東北電力審査資料	
資料番号	女東共-1(改1)
提出年月日	2022年11月28日

# 審査資料の品質確保について

2022年11月28日  
東北電力株式会社

## 9. (女川2号) 第417回審査会合 敷地の地形、地質・地質構造 (机上配布資料, p.249)

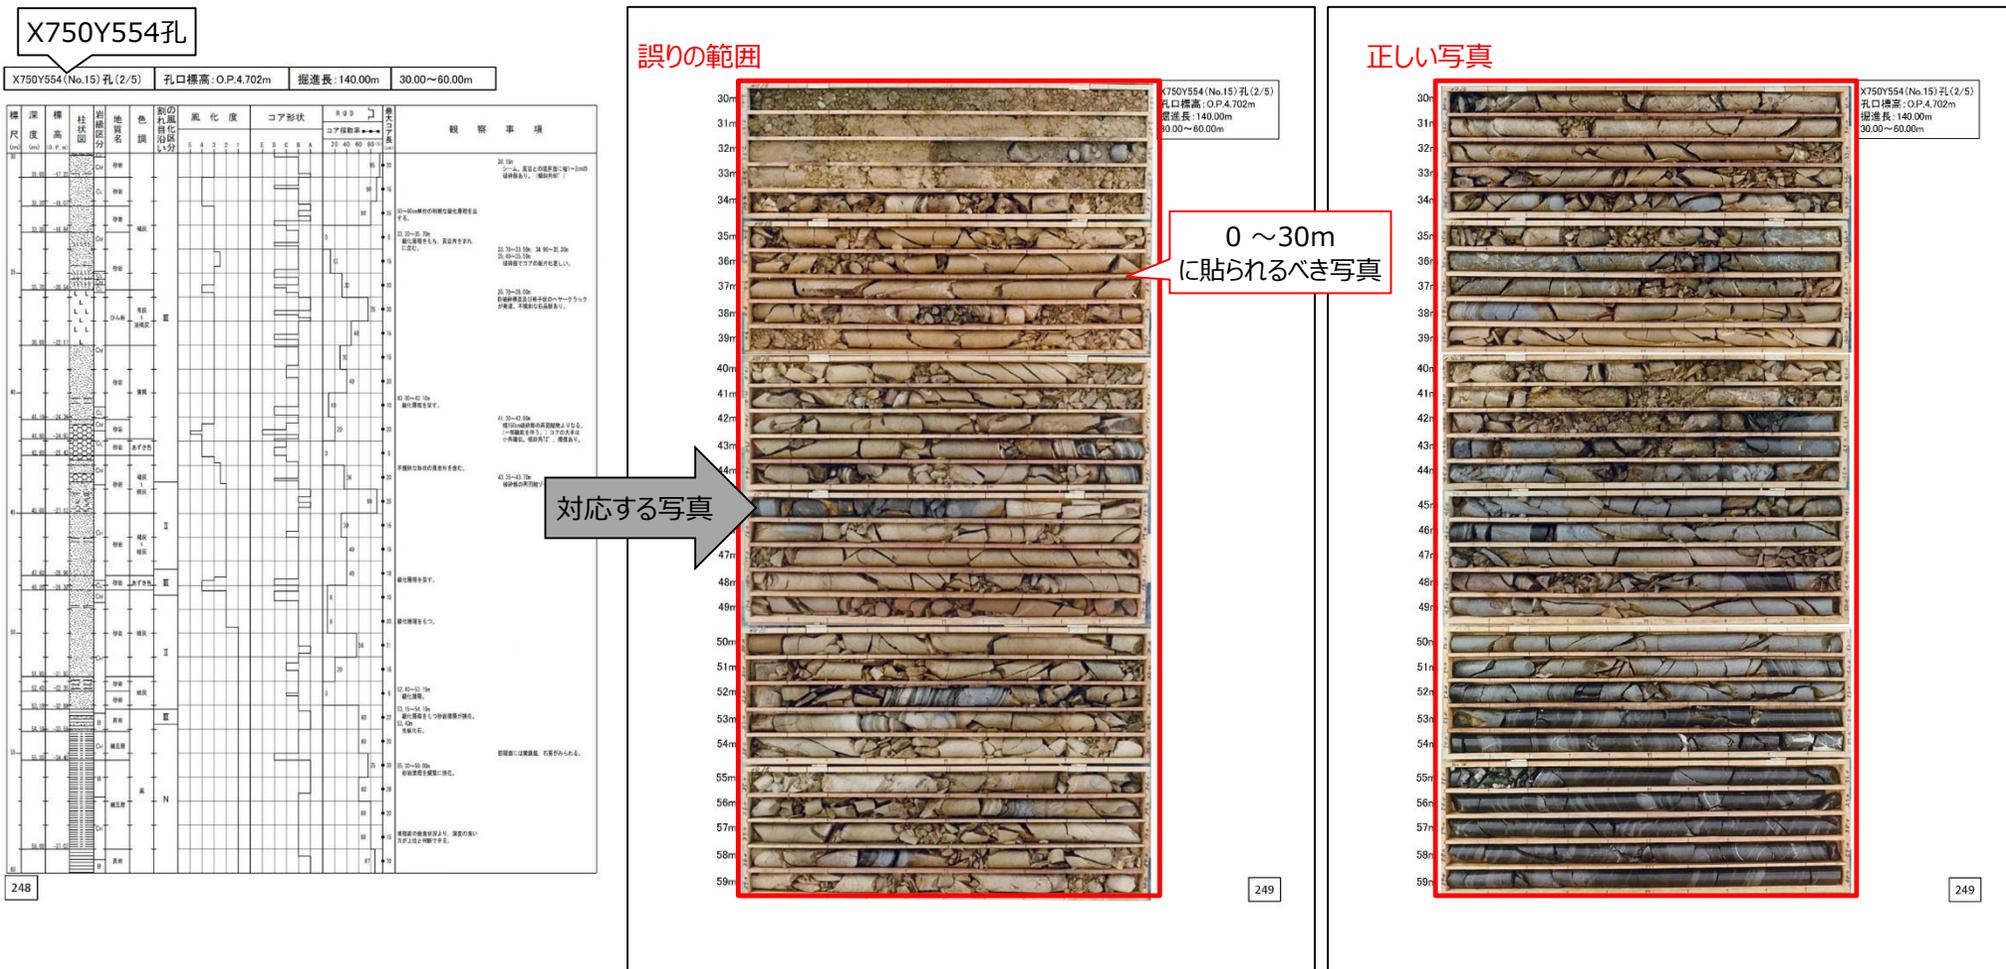
- X750Y554孔の深度30~60mに、深度0~30mのコア写真が貼られていた。
- ボーリング柱状図は正しく貼られており、コア写真の説明記事は正しく記載されていた。
- 地質断面図等の審査の判断に影響するデータは柱状図の情報に基づき作成することから、新規基準への適合性に対する説明内容に影響は無い。
